LICITACIÓN PÚBLICA N° 017/2020
“PROVISIÓN E INSTALACIÓN SISTEMAS
ININTERRUMPIBLES UPS, EDIFICIO CRISTO REDENTOR
SANTA CRUZ”

ACTA DE CONSULTAS ESCRITAS REFERENTES AL PROCESO

FECHA: 14/09/2020

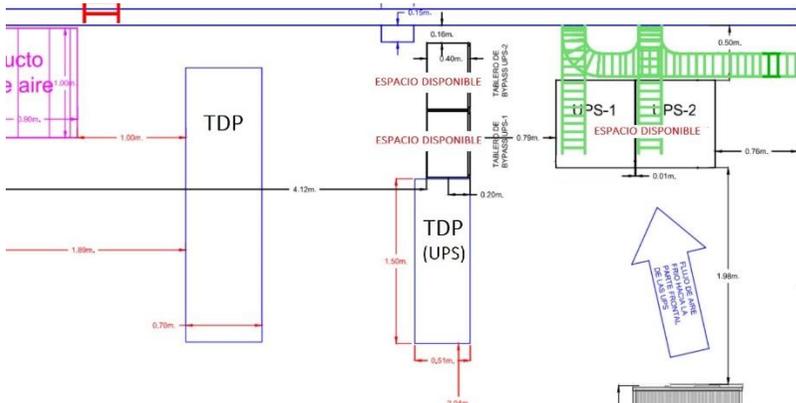
11.	A4	17	Favor aclarar si el requerimiento es de (2) soluciones UPS de similares características (120KVA trifásico 400VAC+N+PE ó 80KW	Se confirma y se reitera de acuerdo a lo indicado en los puntos 3; 5.2; 5.3; que el requerimiento es para dos soluciones de UPS-01 y UPS-02. Asimismo, se encuentra modificado el ANEXO N°4 con el siguiente cuadro:

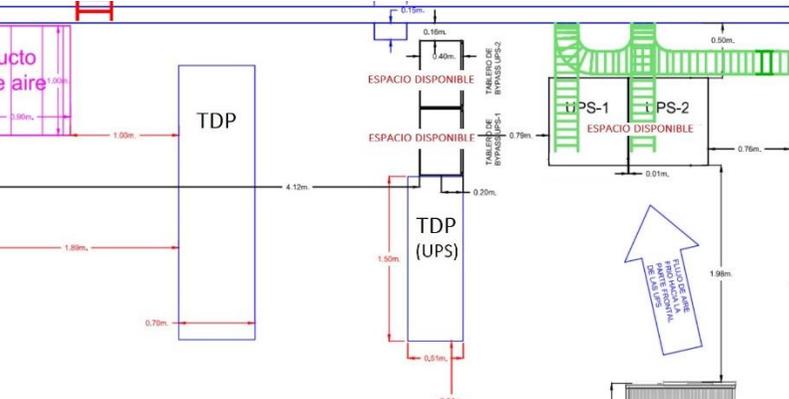
N°	PUNTO DE REFERENCIA DEL TBC	N° DE PAGINA	CONSULTAS DEL PROPONENTE	RESPUESTAS DE ENTEL S.A.								
				<p>sitio de instalación y en los horarios establecidos para la ejecución de los trabajos.</p>								
30.	A16.2	20	<p>Favor proporcionar las tablas UP-01 y UP-02, se hace notar la ausencia de las mismas.</p>	<p>Se adiciona al TBC Tabla UP-01 y UP-02:</p>

<p>Asimismo; el siguiente esquema referencial:</p>  <p>Adicionándose, como Modificación al TBC el Anexo 6. TABLA UP-01 Y UP-02.</p>	Longitud lineal (m)		INGRESO	SALIDA	TDP - UPS	UPS - TDP(UPS)	25	15
Longitud lineal (m)												
INGRESO	SALIDA											
TDP - UPS	UPS - TDP(UPS)											
25	15											
31.	A16.2	21	<p>¿Se permitirá la subcontratación de personal especializado para la integración del sistema de gestión de los equipos al sistema de monitoreo remoto de Entel?</p>	<p>El oferente adjudicado es responsable de cumplir con los requerimientos técnicos para la provisión e instalación de los sistemas UPS.</p>								
32.	A16.3	21	<p>Se hace notar la necesidad de verificar la instalación actual que será desmontada y</p>	<p>Se programa VISITA TÉCNICA EN SITIO para el día miércoles 16 del presente a horas 15:00 visita técnica al Edificio Técnico Cristo Redentor ubicado en la avenida Banzer Cuarto Anillo, podrán ingresar como</p>
